RINNOVO DELL'AUTORIZZAZIONE ALLO SCARICO
DELLE ACQUE REFLUE INDUSTRIALI

VERIFICA DI ASSOGGETTABILITÀ ALLA
PROCEDURA DI VALUTAZIONE DI IMPATTO
AMBIENTALE
INTEGRAZIONI

RELAZIONE TECNICA INTEGRATIVA

Vignaioli Veneto Friulani s.c.a.

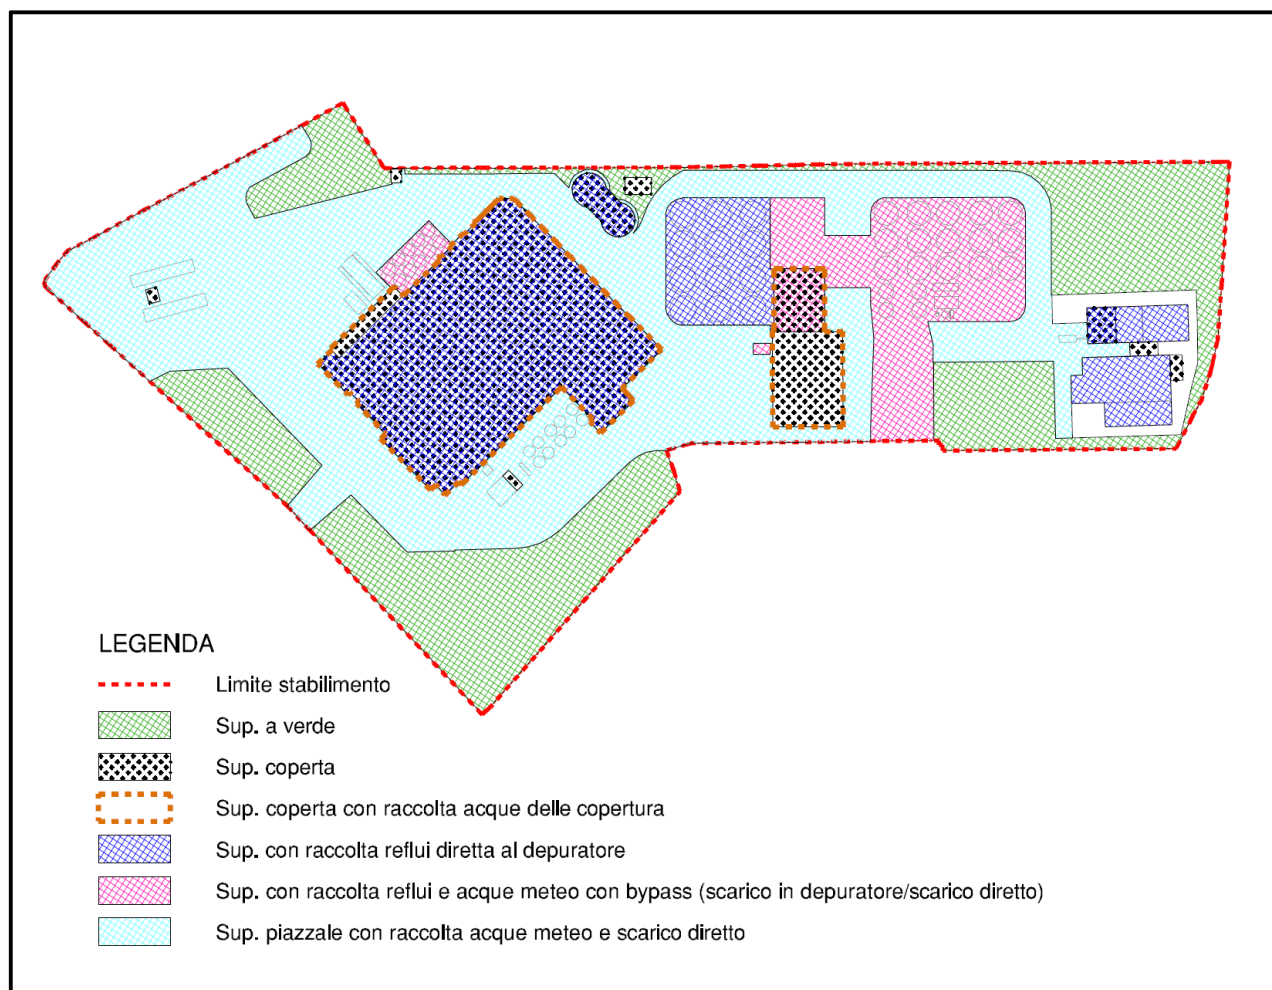
“f) indicare se vengono attualmente utilizzati, e se saranno utilizzati nella configurazione post operam, i sistemi di mitigazione delle emissioni odorigene delle vasche di ossidazione biologica, ispessimento fanghi ed equalizzazione, come rappresentato con la documentazione datata 19.09.2012 ed inoltrata alla Provincia di Treviso in data 18.03.2013;”

I sistemi di mitigazione delle emissioni sono a nebulizzazione con idoneo prodotto anti-odore. Si riportano i disegni (TAV. 0376.16.100.00 LAY-OUT) delle tre linee anti-odore esistenti per le zone delle vasche di ossidazione biologica, ispessimento, equalizzazione, e zona filtro pressa e cassoni scarrabili. Una nuova linea anti-odore verrà installata lungo la quinta vasca di ossidazione (cioè la nuova vasca di ossidazione OX4).

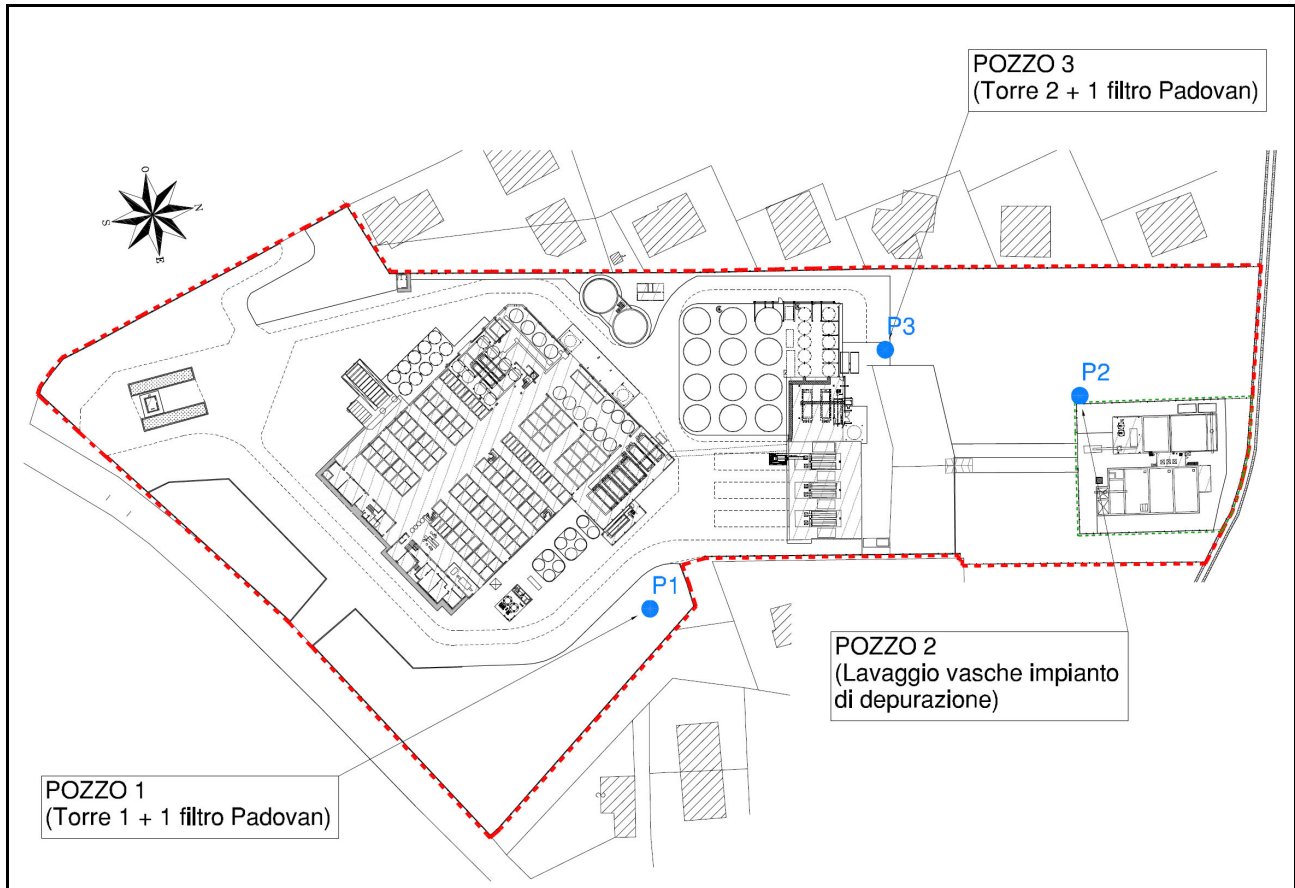
“g) produrre una verifica delle superfici dello stabilimento con indicazione delle destinazioni d'uso al fine di verificare l'assoggettabilità alle disposizioni del vigente Piano di Tutela delle Acque della Regione Veneto;”

Per quanto riguarda le acque meteoriche di dilavamento dei piazzali esterni, trattate all'art. 39 delle Norme Tecniche di Attuazione, si fa presente che l'insediamento non rientra fra le tipologie elencate nell'allegato F delle norme e, quindi, non sono applicabili le prescrizioni dei commi 1 e 2 e 4 dell'articolo citato.

Il comma 3 specifica i casi in cui è necessaria la separazione della prima pioggia delle acque di dilavamento per le superfici di pertinenza delle attività non riconducibili a quella svolta dalla cantina.

Il caso in oggetto rientra, quindi, fra quelli specificati dal comma 5, come rivisto dalla Dgr n. 1534 del 03 novembre 2015, che specifica:

In conclusione può ritenersi corretta la progettazione della gestione delle acque dello stabilimento in oggetto in quanto rispettosa del punto 5 delle prescrizioni del Piano di Tutela delle Acque .
